**RELATÓRIO TÉCNICO DE
FISCALIZAÇÃO 30/2022
SAMAE – SERVIÇO AUTÔNOMO
MUNICIPAL DE ÁGUA E ESGOTO**

**Serviço Autônomo Municipal de Água e Esgoto
Ibiporã - SAMAE**

Para tanto, nos dias 26, 27 29 e 31 de outubro de 2022, realizou-se fiscalização direta no SAMA E de Ibiporã, onde o principal objetivo foi verificar a conformidade dos Sistemas de Abastecimento de Água e Sistema de Esgoto Sanitário quanto a normas e legislações pertinentes.

Foto 5 – BWC´s sem acessibilidade

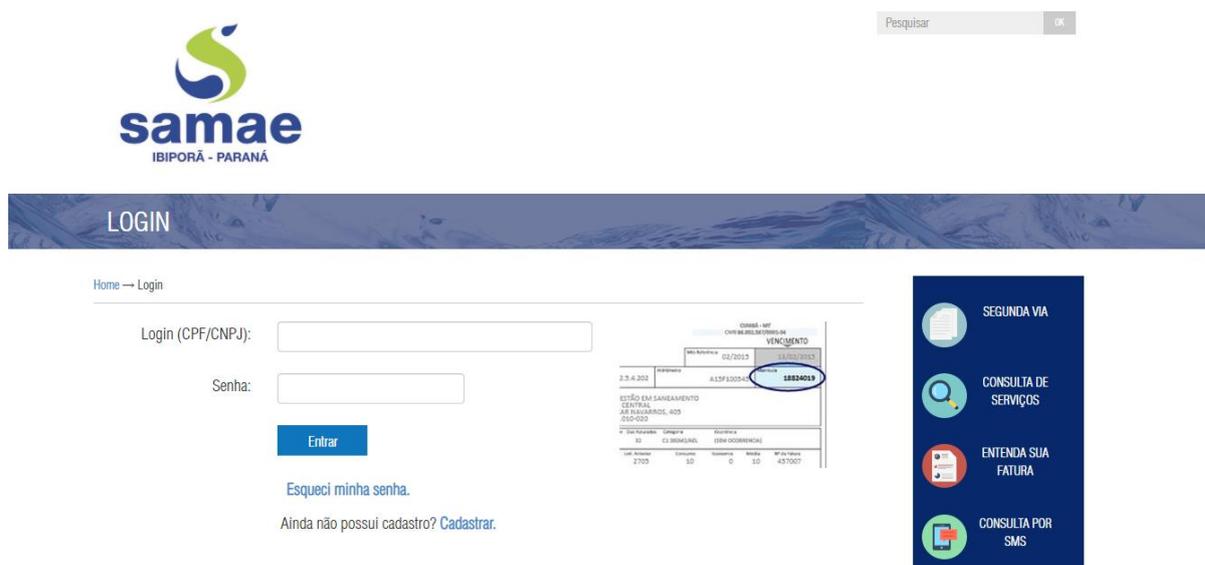
Localização e acessibilidade das unidades do prestador não são boas	Art. 5º, caput, X da Lei Federal nº 13.460/2017	Foto 5	Em até 180 dias
PRESTAÇÃO DE SERVIÇOS	REFERÊNCIA LEGAL	REGISTRO	PRAZO PARA ADEQUAÇÃO
Inexistência de normas específicas para cada procedimento	Art. 6º, caput, VI da Lei Federal nº 13.460/2017	Não apresentado	Em até 180 dias
EXISTÊNCIA DO CADASTRO DE INFORMAÇÕES	REFERÊNCIA LEGAL	REGISTRO	PRAZO PARA ADEQUAÇÃO
Abrangência inadequada do cadastro de informações (tipo de solicitação, dados de abertura e encerramento)	Art. 5º, caput, XIII da Lei Federal nº 13.460/2017	✓Falta no sistema controle início da execução da os	Em até 90 dias
Funcionários sem conhecimento/treinamento nas atividades	Art. 5º, caput, I da Lei Federal nº 13.460/2017	Não identificado	Em até 180 dias
FATURAMENTO E PRESTAÇÃO DE SERVIÇOS AOS USUÁRIOS	REFERÊNCIA LEGAL	REGISTRO	PRAZO PARA ADEQUAÇÃO
Inexistência de procedimentos regulamentados em caso de indisponibilidade de leitura	Conforme regulamento aplicável ao prestador		Imediato

Não dispor de estrutura adequada de atendimento aos usuários	Art. 5º, caput, X da Lei Federal nº 13.460/2017	Foto 5	Em até 180 dias
Não disponibilizar manual ou regulamento de prestação dos serviços no atendimento ao usuário	Art. 6º, caput, VI da Lei Federal nº 13.460/2017	Não identificado	Em até 90 dias
Não realizar a formalização (entrega) do Contrato de Prestação ao usuário	Conforme regulamento aplicável ao prestador	Sem modelo de contrato	Em até 90 dias
Não realizar aferição de hidrômetros	Conforme regulamento aplicável ao prestador	Não identificado	Em até 90 dias
Não disponibilizar Código de Defesa do Consumidor dos serviços no atendimento ao usuário	Art. 1º da Lei Federal nº 12.291/2010	Não identificado	Imediato
Não disponibilizar Portaria do Ministério da Saúde que dispõe sobre os padrões de potabilidade da água no atendimento ao usuário	Art. 6º, caput, VI da Lei Federal nº 13.460/2017	Não identificado	Imediato

Foto 15 – Quadro de comando captação

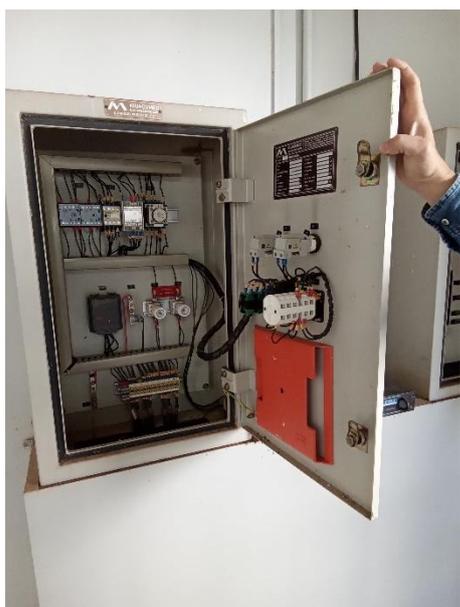
- Deve ser instalado IDR (Interruptor Diferencial Residual) nos quadros de energia (NR 10);
- Colocar tela mosquiteira nas aberturas (recomenda deixar com tijolos vazados as aberturas para iluminação e ventilação);
- Verificar locais onde estejam faltando placas de identificação;
